# **Manifest en defensa de Palma i en contra de l'aparcament planejat davant La Llotja**

**ARCA // COAIB (Col·legi Oficial Arquitectes Illes Balears) // GOA (Grup d'opinió d'arquitectes) // JAM (Joves arquitectes de Mallorca) // PALMA XXI**

Plànol ubicació projecte aparcament davant la Llotja de l'Autoritat Portuària de Balears (APB).

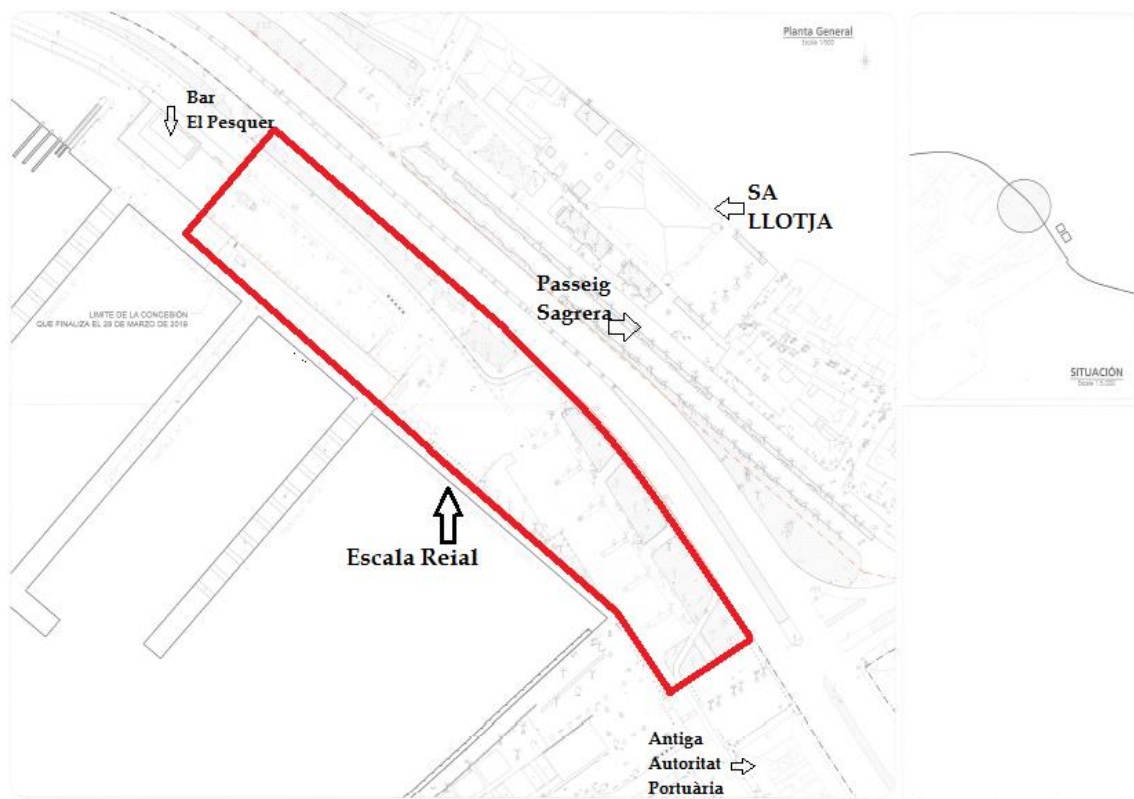
L'esmentat aparcament, actualment en procés de licitació, ocuparia una superfície de més de 11.000 m<sup>2</sup> i tindria més de 250 m de llarg, entre el Bar Pesquero i l'edifici de l'Autoritat Portuària, que amb dues plantes, podrien ser més de 22.000 m<sup>2</sup> i per tant amb una capacitat superior a les 500 places.

L'impacte a la superfície no compensaria en cap cas la única justificació que s'ha donat d'eliminar els aparcaments de superfície. La barrera soterrada continuarà en superfície i es veuria afectat per altres factors afegits: rampes d'accés amb els seus respectius carrils d'aproximació que, com a mínim, 4, dos d'accés i dos de sortida; escales i ascensors, com a mínim 2. Instal·lacions de ventilació adients a la gran superfície (fins a 22.000 m<sup>2</sup>). Tot això sense parlar de la desaparició de l'arbrat existent, i les característiques de la nova vegetació possible sobre una llosa de formigó d'aquestes dimensions. Es fa difícil prescindir d'un paisatge tan vinculat a la història de la ciutat, arbrat de la zona de reparació de xarxes, palmeres junt a l'escala Reial, pins de l'antic passeig, etc.

Aquest aparcament és evident que afectaria seriosament al patrimoni de la zona. Quedaria greument afectat un element patrimonial de primer ordre com és la escala Reial d'accés

a la mar i també es pot posar en perill, per la seva proximitat, un dels monuments civils més importants de la Mediterrània, com és la Llotja, tant en el moment de la construcció per vibracions, como un cop acabada per la possible modificació de les característiques del subsòl que en fer una murada soterrada d'aquestes dimensions, poden modificar les escorrenties subterrànies de la zona, que és de ribera per la seva proximitat a l'antic llit de sa Riera, i que per la mateixa raó podria afectar a la resta d'edificacions de la zona.

Demanam a l'Autoritat Portuària i a l'Ajuntament de Palma, com a màxim responsables, que no acceptin aquesta greu errada i sol.licitam una rectificació urgent perquè sigui retirada aquesta possibilitat d'agressió a la història i a l'interès general de la ciutat de Palma.
